Przebudowa alei Zjednoczenia w Warszawie wraz z fragmentami ulic poprzecznych

Projekt budowlany wykonawczy branży drogowej

Opinia nr 842/2017

Dotyczy: al. Zjednoczenia – przebudowa ulicy

Rys. 2.2

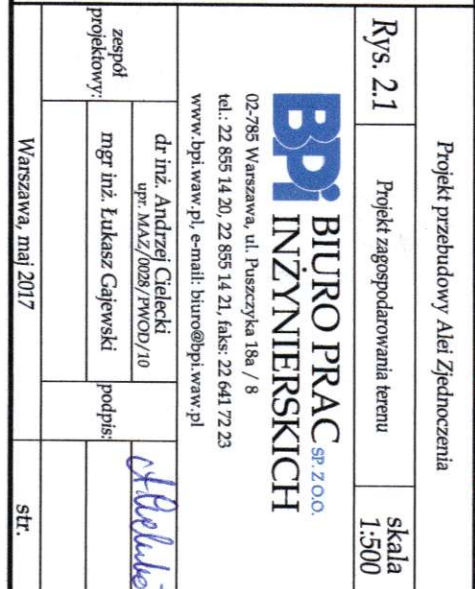
- prowadzenie chodnika przez zjazdy publiczne – krawężniki wtopione,
- rys. 2.2:
 - na północno-wschodnim narożniku ul. Kasprówicza i al. Zjednoczenia drogę dla rowerów odsunąć od powierzchni parkingu na odległość min. 1,10 m i zastosować słupki,

5. W rejonie skrzyżowania al. Zjednoczenia i ul. Marymonckiej na peronie przystankowym zaprojektowano miejsce na wiatę przystankową. Zgodnie z obowiązującymi przepisami nie ma możliwości, aby ustawić tam wiatę przystankową.
